**Solicitud de Patente de Invención Titulada: “DISPOSITIVO DE LIBERACIÓN
PROLONGADA Y CONTROLADA DE SUSTANCIAS EN LÍQUIDOS”**

**Solicitante: INSTITUTO DE CAPACITACIÓN E INVESTIGACIÓN DEL
PLÁSTICO Y DEL CAUCHO – ICIPC**

RESPUESTA AL OFICIO No. 12902, NOTIFICADO EL 13 DE AGOSTO DE 2021
(TERCER EXAMEN DE FONDO)

Para facilitar el entendimiento del Despacho del sistema reclamado, se incluye a continuación un esquema ilustrativo (más no limitativo) del dispositivo, realizado a partir de la FIG.1 del Capítulo Descriptivo:

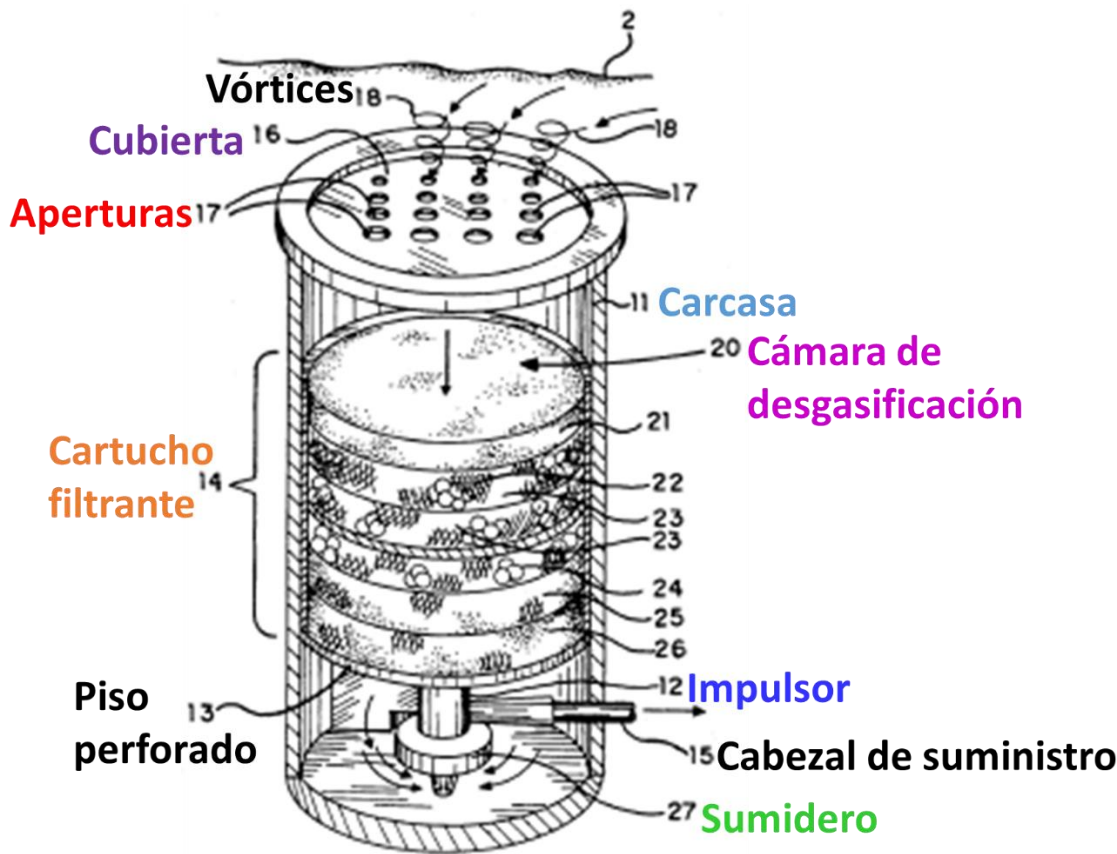
Ahora bien, me permito señalar que el nuevo alcance de la Reivindicación 1 estaría dirigido a:

Un dispositivo de liberación de sustancias en líquidos, que comprende:

- un **contenedor (3)** con un **agujero de dispensación (5)**;
- un **elemento poroso (2)** ubicado en el interior del contenedor (3);
- una **zona de sustancia (10)** ubicada **entre el fondo del contenedor (3) y el elemento poroso (2)**;
- una **sustancia (1)** ubicada en el interior de la zona de sustancia (10); y
- una **cámara de intercambio (4)** en el interior del contenedor (3) y sobre el elemento poroso (2),

donde el agujero de dispensación (5) se dispone en la cámara de intercambio (4) y permite la entrada y salida del líquido hacia y desde la cámara de intercambio (4); y

donde a través de dicho elemento poroso (2) pasa el líquido para llegar hasta la zona de sustancia (10) y la sustancia (1) pasa de la zona de sustancia (10) a la cámara de intercambio (4) a través del elemento poroso (2).

Ubicación del cartucho filtrante en D3	Ubicación de la zona de sustancia en la presente invención

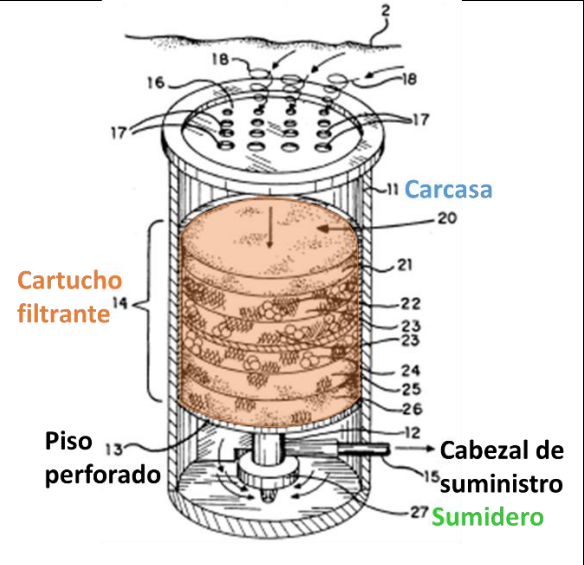
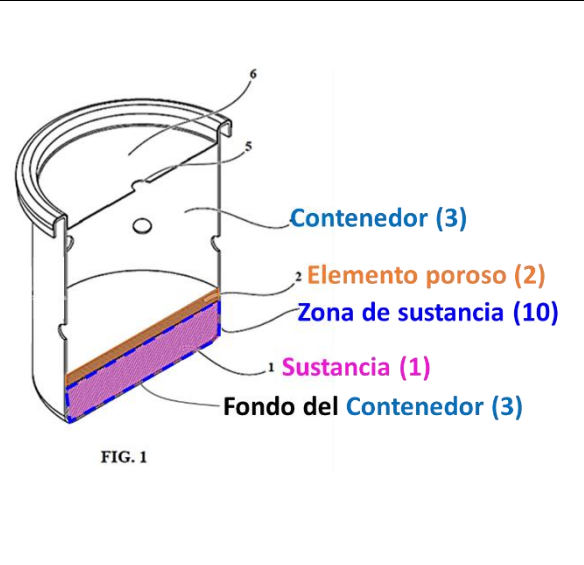
- D3 no divulga una zona de sustancia (10) ubicada entre el fondo del contenedor (3) y el elemento poroso (2). Por el contrario, en D3, los cartuchos filtrantes, que son comparados en el análisis del Despacho con la zona de sustancia, se disponen sobre un piso perforado en medio de la carcasa y no en el fondo de esta. Además, debajo de dichos cartuchos filtrantes se encuentra un sumidero hacia el cual fluye el agua purificada que luego es bombeada fuera de la carcasa. Sin embargo, en la presente invención, **la sustancia (1) a dispensar está encerrada en la zona de sustancia (10)** y solo hay una vía de entrada y salida para llegar a esta, así el líquido que entra a la cámara de intercambio (4), se ve obligado a cruzar el elemento poroso (2) para acceder a la zona de sustancia (10) y entrar en contacto con la sustancia (1), y luego

vuelve a la cámara de intercambio (4) atravesando nuevamente el elemento poroso (2), de manera que su flujo es más lento. Por otro lado, el cartucho filtrante de D3 **no controla la velocidad de un proceso de difusión y convección de un agente químico**, como si lo hace el elemento poroso (2) de la presente invención, como se indica en la página 5 líneas 13 a 17 y del Capítulo Descriptivo, y que además **permite extender la liberación de la sustancia (1)** en el líquido, por lo menos el doble de lo que toma para liberarse sin esta tecnología, siendo esto uno de los objetivos más importantes del dispositivo de la presente invención, como se menciona en la página 4 líneas 20 a 31 y del Capítulo Descriptivo. Lo anterior se observa en más detalle en la siguiente tabla comparativa:

- D3 no divulga una cámara de intercambio (4) en el interior del contenedor (3) y sobre el elemento poroso (2). Contrario a lo que afirma el Despacho, una cámara de desgasificación no es comparable a la cámara de intercambio (4) de la presente invención donde el líquido dentro del contenedor (3) alcanza una concentración mayor de la sustancia (1), que la que alcanza el líquido al exterior del contenedor (3). En dicha cámara de intercambio (4), una vez que la concentración de la sustancia (1) alcanza el estado de equilibrio, existe un menor cambio de concentración entre la zona en donde están ubicadas las sustancias y el líquido dentro del contenedor, lo que desacelera la liberación por difusión de dichas sustancias. Por el contrario, D3 no menciona ninguna región, cámara o zona similar donde se desacelere la difusión de una sustancia, por el contrario, se busca acelerar el flujo del agua que es purificada. Por lo tanto, D3 requiere la bomba que succiona el agua desde la región más superficial hasta una salida en el fondo del contenedor. Mientras que en la presente invención el líquido pasa dos veces por el mismo elemento poroso (2) para entrar

desde la cámara de intercambio (4) hacia la de la zona de sustancia (10) y posteriormente salir de la zona de sustancia (10) hacia la cámara de intercambio (4), **de manera que su flujo es más lento.**

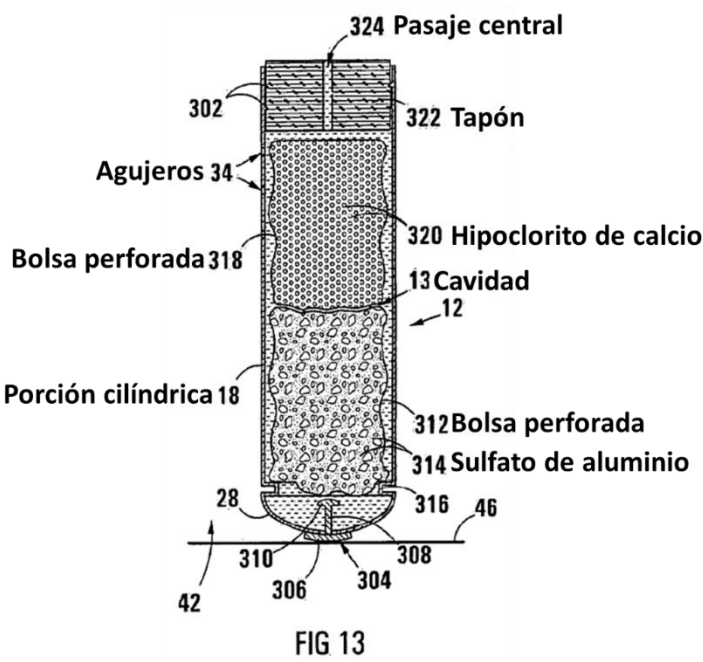
Me permito señalar que D2 divulga un método de tratamiento de agua que incluye un dispensador de productos químicos que contiene una sustancia de tratamiento de agua, en un cuerpo de agua. El agua entra en el dispensador a través de una abertura y entra en contacto con la sustancia de tratamiento liberando un ingrediente activo en el agua. Además, en una modalidad del dispensador de D2, el extremo operativo superior de la porción cilíndrica (18) se proporciona un tapón de poliestireno (322) que tiene un pasaje central (324). El tapón de poliestireno (322) sirve para impartir flotabilidad al dispensador (300), y queda retenido en su posición por las crestas o formaciones de retención (302) (Pág. 9, Párr. 0163). El pasaje central (324) en el tapón de poliestireno (322) permite que el aire escape de la cavidad (13) una vez que el dispensador (300) se ha introducido en el agua (Pág. 9, Párr. 0170). Tal como se observa en la siguiente figura:
